OFÍCIO 001587/2025

Assunto: Resposta ao Requerimento nº 84/2025

Ofício nº 336/2021/COMPDEC

Assunto: Interdição e solicitação de construção de novos blocos de ancoragem ou novos reforços nos encontros da ponte situada na rua São Gonçalo em Amarantina.

Foto 1 – Vista da patologia em um dos blocos de ancoragem. Trincas de recalque e cisalhamento no encontro da viga do tabuleiro ponte, podendo indicar alguma movimentação ou risco de colapso

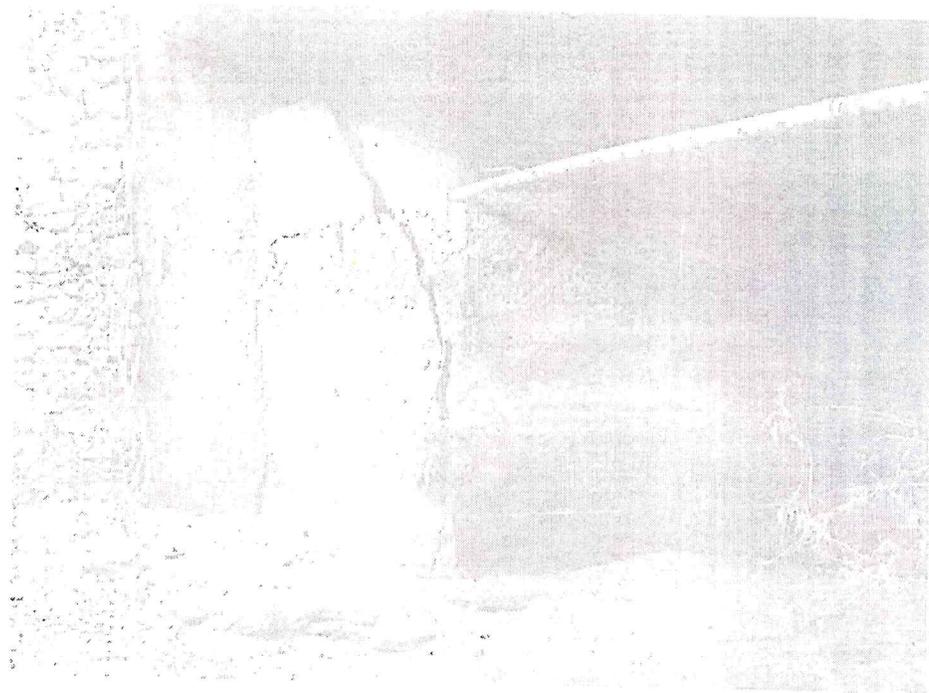
Constatamos que os encontros, apoios das extremidades que funcionam como contenção, apresentam patologias significativas que comprometeram as propriedades da ponte e devido às previsões de mais chuvas convectivas na região sua finalidade de uso pode ser significativamente prejudicada.

Mediante o risco e às medidas de prevenção para segurança da população que por ali transita, a Defesa Civil juntamente com a OUROTRAN optou pela interdição da ponte supracitada e solicita desta secretaria uma vistoria no local para que as providências cabíveis de minimização dos danos e riscos de eventuais colapsos sejam realizados.
